Compléments à la demande d'examen préalable au cas par cas – Extension ZA les Pierrelles

Figure 1 : Schéma de l'OAP Les Pierrelles

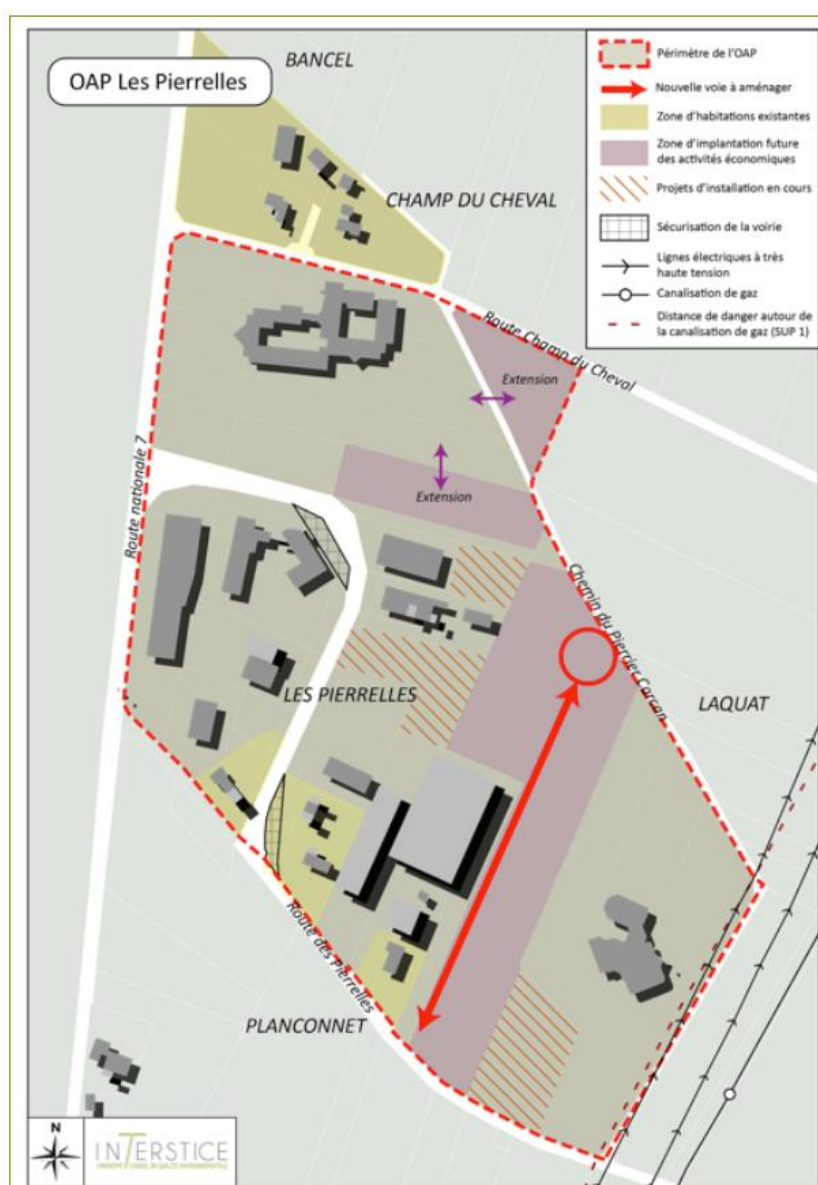
- Pouvez-vous me confirmer que l'OAP "les Pierrelles" à laquelle vous faites référence page 10 du cerfa correspond bien à celle accessible sur le Géoportail de l'urbanisme datant de décembre 2019 ?

Le périmètre de l'OAP les Pierrelles correspond bien à celle accessible sur le site Géoportail de l'urbanisme. Elle a d'ailleurs fait l'objet d'une modification simplifiée en février 2020.
